重大事故対策 – 放射性物質の閉じ込め対策と原子炉の冷却対策の優先順位 –

論点No.120

ワーキングチーム検証結果

東海第二発電所の原子炉隔離時冷却系（RCIC）

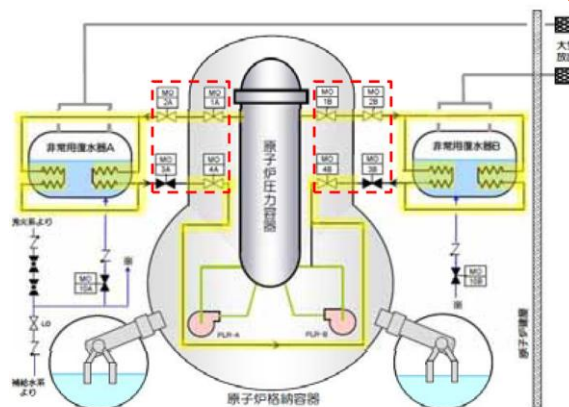
事故発生時には、燃料損傷防止のため原子炉の冷却を最優先に対応すべきだが、東海第二発電所は、放射性物質を閉じ込めるための対策と原子炉を冷やすための対策が競合するような場合、どちらを優先する設計となっているのか。

- 福島第一原子力発電所1号機の非常用復水器（IC）は、制御用電源が喪失した場合に格納容器内へ繋がる弁が閉じる設計のため、「冷やす」機能より「閉じ込める」機能が優先され、ICによる冷却ができなかった。
- 東海第二発電所の格納容器隔離弁（格納容器の内部と外部を区切る弁）は、プラントの異常を検知した場合、原則として自動的に閉状態となるが、**原子炉への注水機能を有する非常用炉心冷却系などの系統については、「閉じ込める」機能よりも「冷やす」機能を優先した設計**となっている。
- 例えば、非常時に炉心を冷却する原子炉隔離時冷却系（RCIC）は、制御用電源喪失によって隔離信号（格納容器内外を弁によって遮断する信号）が発信された場合でも、自動で閉とならず、**注水が継続される**。

燃料の損傷防止を最優先とするため、非常時に炉心を冷やすための系統は、**閉じ込める機能より冷やす機能を優先する設計**となっていることを確認。

東海第二発電所の原子炉隔離時冷却系（RCIC）は、原子炉への注水機能があるため、「閉じ込める」機能よりも「冷やす」機能が優先される設計であり、制御用電源喪失により隔離信号が発信した場合でも自動隔離されず、原子炉への注水が継続される。
